Bemerkungen zu den Dokumenten des Runden Tischs Wasserkraft

Eine stichprobenartige Untersuchung der verfügbaren Projektunterlagen und Bewertungsdokumente in Abgleichung mit dem Methodenbeschrieb und der Schlusserklärung des Runden Tischs Wasserkraft (RTW) bringt einige erklärliche und unerklärliche Kuriositäten zum Vorschein.

4. Gletscherbach wird zur wertlosen Restwasserstrecke: Ferpècle

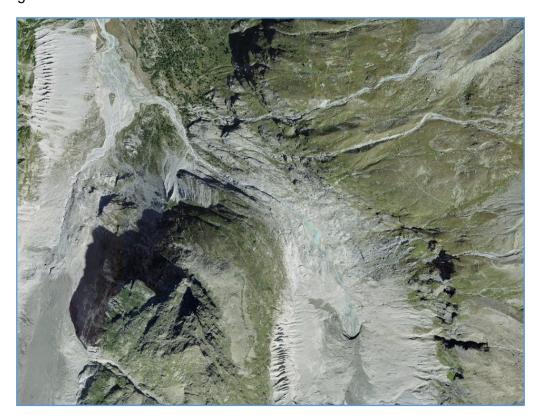
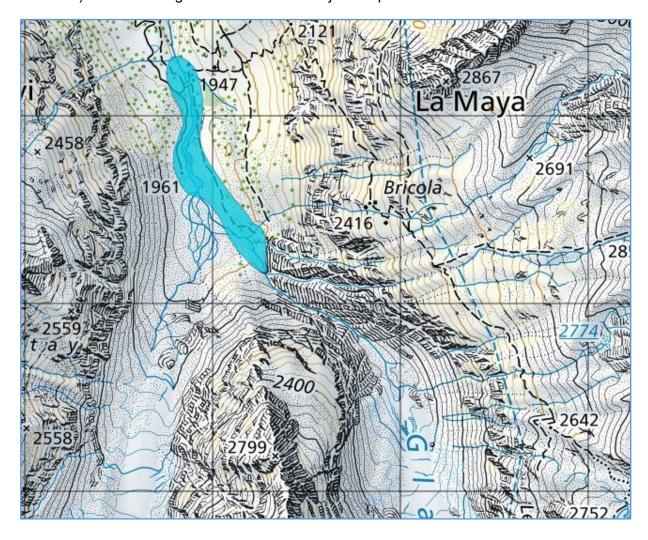
Beim Projekt Ferpècle werden sämtliche betroffenen Gewässer als bereits bestehende Restwasserstrecken betrachtet. Dies trifft zwar auf die vier kleinen Seitenbäche zu, die rund 400 Hm oberhalb des aktuellen Ferpècle-Gletschers ins Stollensystem der Grande Dixence gefasst werden.

Aus dem Gletscher selber fliesst aber ein bis jetzt ungenutzter, stattlicher Bach, gespiesen vom Einzugsgebiet des Ferpècle-Gletschers zwischen Dent Blanche und Tête Blanche. Dieses weiträumige Einzugsgebiet würde ja auch den neu projektierten Stausee nähren. Durch die Bewertung dieses Wildbachs als bereits bestehende Restwasserstrecke kommt dessen Trockenlegung keine weitere Umweltbeeinträchtigung zuteil (Wert: 0)

Was i.d.R vielleicht zutreffen mag, stimmt hier sicher nicht!
Brisant ist dabei, dass der besagte Bach (obwohl nur als Restwasser eingestuft) ein darunter liegendes Auengebiet von nationaler Bedeutung speist (mindestens zur Hälfte dessen Wassers). Dieses Auengebiet ist durch das Projekt Ferpècle existenziell bedroht.

6. Der Trick mit der "Erweiterung": Rhonegletscher

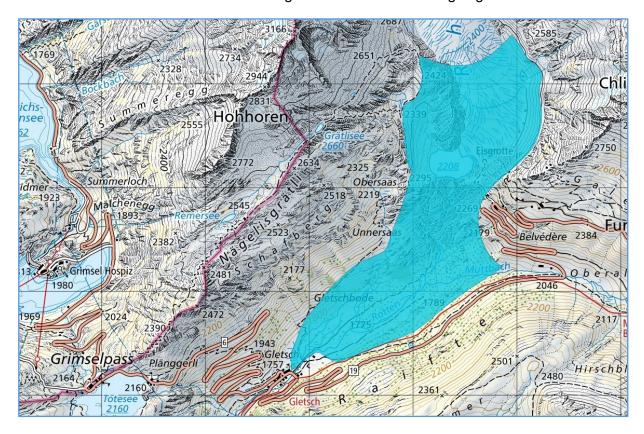
Eines der haarsträubendsten Projekte ist die Fassung der Rhone am Ausfluss des neu entstandenen natürlichen Rhonesees. Diese liegt sowohl in BLN-Gebiet als auch mitten in einer Aue von nationaler Bedeutung (Nr. 1215, Rhonegletscher). Damit würde die junge Rhone oberhalb Gletsch mit dem einmaligen Gletschbode trockengelegt.

Wie im Fall Lugnez entsteht in einer Aue von nationaler Bedeutung eine Restwasserstrecke. Ob dies akzeptabel sei, darüber gingen die Meinungen am Runden Tisch offenbar auseinander. Siehe Fussnote 5, Methodenbeschrieb S. 7:

Die Mehrheit am RTW hat sich offenbar durchgesetzt: Ist akzeptabel.

Klar wird dabei, dass mit dem Begriff "Erweiterung" und angesichts der bereits bestehenden Dichte der Wasserkraftnutzung in der Schweiz praktisch jede Wasserfassung akzeptabel wird.
